T; A 13 Brenner Autobahn; Generalerneuerung Luegbrücke, Genehmigungsverfahren gem. § 4 BStG 1971; Trassenbescheid

Bescheid

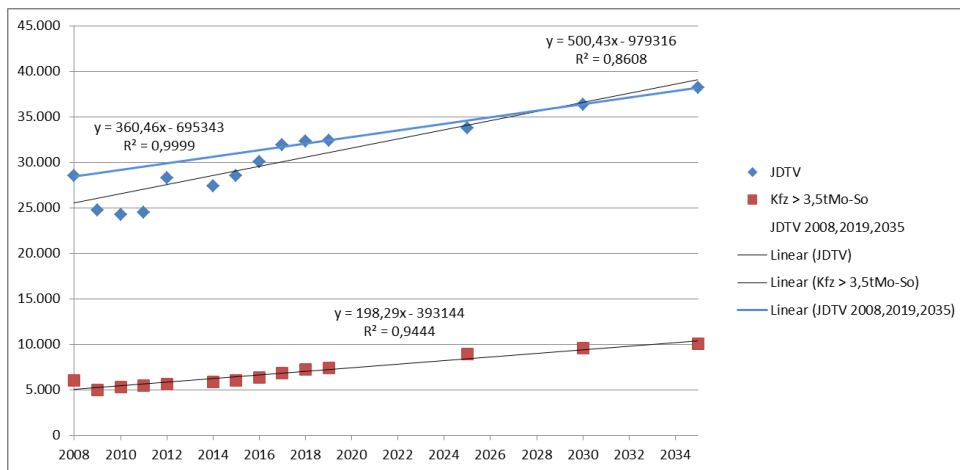
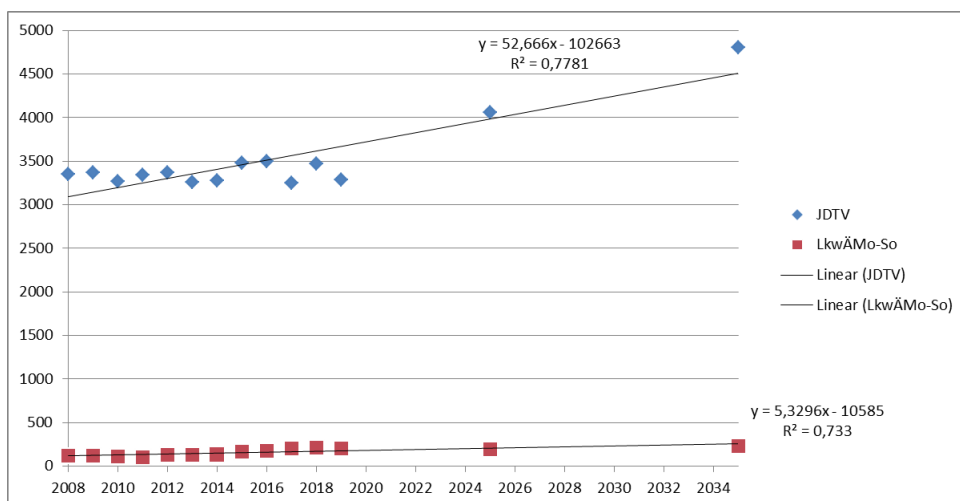
Die in der Verkehrsuntersuchung angesetzten allgemeinen, projektunabhängigen Verkehrszunahmen auf der A 13 und der B 182 sind als plausibel zu werten. Die Steigungen der

Trendgeraden aus der Abbildung 7 und der Abbildung 8, die relative Lage der Datenreihen aus den Verkehrszählergebnissen 2008 bis 2019 zu den Trendgeraden und die Trendgerade für die gezählten jahresdurchschnittlichen täglichen Gesamtverkehrszahlen 2008 und 2019 und den prognostizierten JDTV 2035 aus der Verkehrsuntersuchung (blaue Gerade in Abbildung 7) für die A 13 lassen diesen Schluss zu.

Abbildung: Künftiger Regelquerschnitt Luegbrücke; Quelle: Zusammenfassender Technischer Bericht (Einlage 2.1)

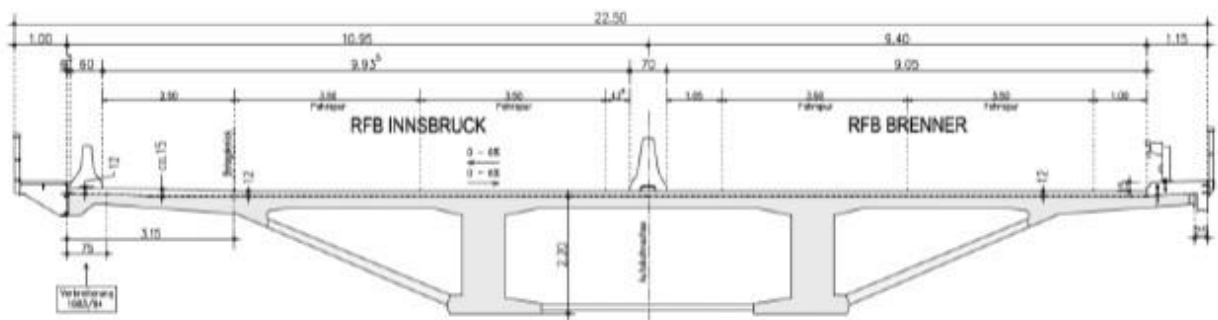
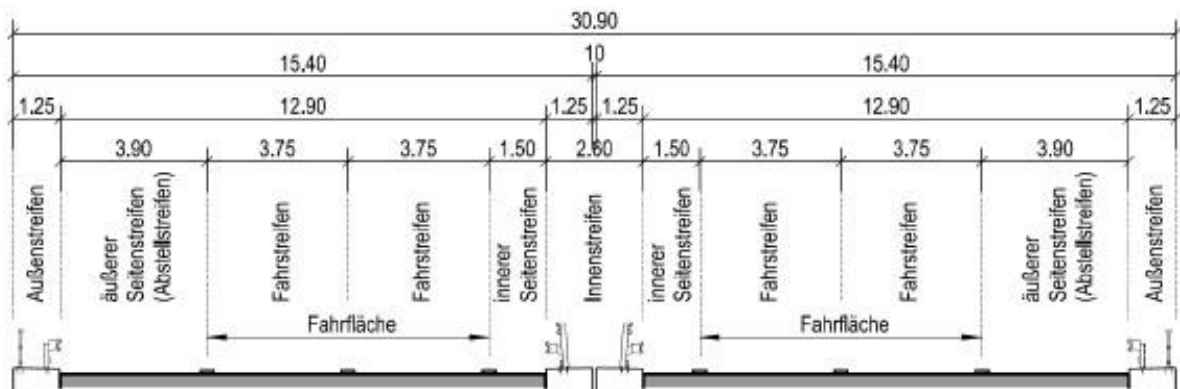
Ist aufgrund der geplanten Verbreiterung der Fahrbahn sowie des geplanten Pannestreifens eine Kapazitätssteigerung und somit eine Erhöhung der von der Luegbrücke ausgehenden Emissionslast zu erwarten (Punkt 3.2.4. der Einwendungen sowie Stellungnahme Dipl.-Ing. Achhorner vom 13.02.2023)?

Im gegenständlichen Fall wird der Regelquerschnitt der Brücke so angepasst, dass der Querschnitt auf der Brücke zukünftig den Anforderungen einer 4+0-Verkehrsführung entspricht. Diese ist gemäß Einreichprojekt für die anstehende Brückenerneuerung und für zukünftige Erhaltungs- und Instandsetzungsmaßnahmen notwendig. Die Mindestbreite für eine 4+0-Verkehrsführung beträgt gemäß RVS 03.03.31 je Richtungsfahrbahn 12,50 m. Ausgeführt wird eine Breite von je 12,90 m.

Es stehen weiterhin 2 Fahrstreifen pro Richtung für den Fließverkehr zur Verfügung. Der äußere Seitenstreifen bzw. der Abstellstreifen wird von 2,5 bzw. 1,0 m auf 3,9 m verbreitert, Der befestigte innere Seitenstreifen soll zukünftig eine Breite von 1,5 m (gemäß RVS 03.03.31) aufweisen.

Abbildung 1: Luegbrücke - Verformungen Fundament Pfeiler 46, Horizontalverformung ds

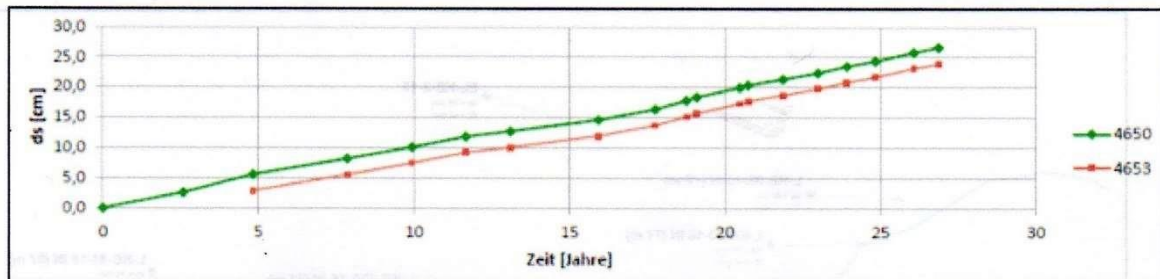
Wie der nachfolgenden Abbildung 1 (Bericht Geotechnik, Abb. 33) entnommen werden kann, weisen die Horizontalverformungen im gesamten Beobachtungszeitraum seit 1994 eine kontinuierliche Zunahme auf.

Abbildung 2: Längenschnitt entlang der Zentralachse der geplanten neuen Luegbrücke orographisch rechts der Sill mit Tiefgang der aktiven Hangdeformation (rote Linie) im Bereich Bestands Pfeiler 45 bis Widerlager Süd (Bericht Geotechnik, Abbildung 31)

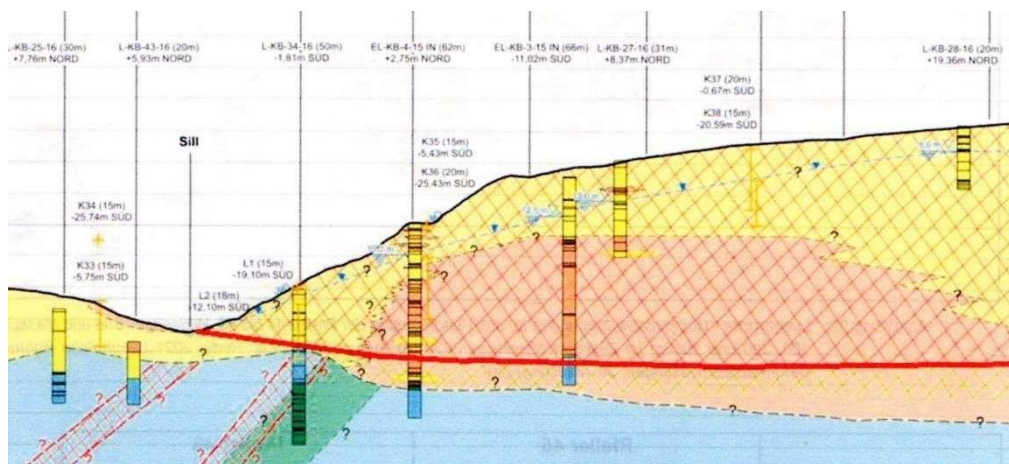
Der Gründungsbereich des Abschnitts 5 der Luegbrücke (Pfeiler 45 bis Widerlager Süd) liegt im Bereich dieses Talzschubs. (siehe Bericht Geotechnik, Abb. 31)

Abbildung 3: Grundkonzept zur Erfassung und Berücksichtigung der Hangbewegung (Technischer Bericht Brücke, Anhang)

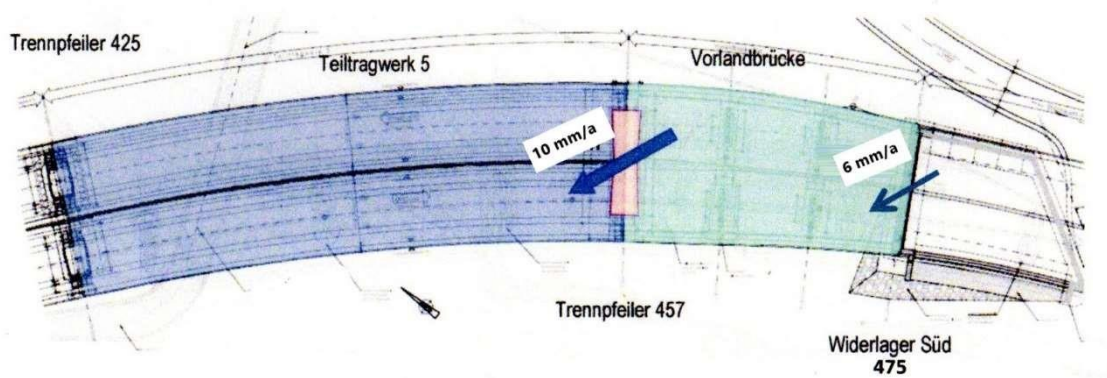
Um die Bewegungen aus dem Talzuschub ausgleichen zu können wird südwärts der eingangs angesprochenen Plattenbalkentragwerke die Sill durch zwei große rund 110 m lange Einfeldträger in Verbundbauweise (Teiltragwerke 5, max. Konstruktionshöhe 5,5 m) überbrückt. Die Einfeldträger (mit Festpunkten am Trennpfeiler zwischen TW4 und TW5) verbinden somit als bewegliche gelenkige Überbrückung den nunmehr als stabil erkannten westlichen Sillhang mit dem östlichen Talzuschub. Die Verbindung zum geringfügig nach Norden versetzten Widerlager Süd erfolgt durch die ca. 60 m lange Vorlandbrücke Süd, ein dreifeldriges Stahlbetontragwerk.

Der Trennpfeiler 425 zwischen den Teiltragwerken 4 und 5 kann lagemäßig als stabil bezeichnet werden, wogegen der Trennpfeiler 457 zwischen Teiltragwerk 5 und Vorlandbrücke sowie die Stützen der Vorlandbrücke und das Widerlager Süd im Bereich des aktiven Hangzuschubs liegen und mit dem Talzuschub "mitwandern". Die mit dem Tragwerk biegesteif verbundenen Stützen der Vorlandbrücke sind auf den Fundamenten verschieblich gelagert, das Tragwerk selbst muss die lokalen vertikalen Differenzbewegungen aufnehmen.
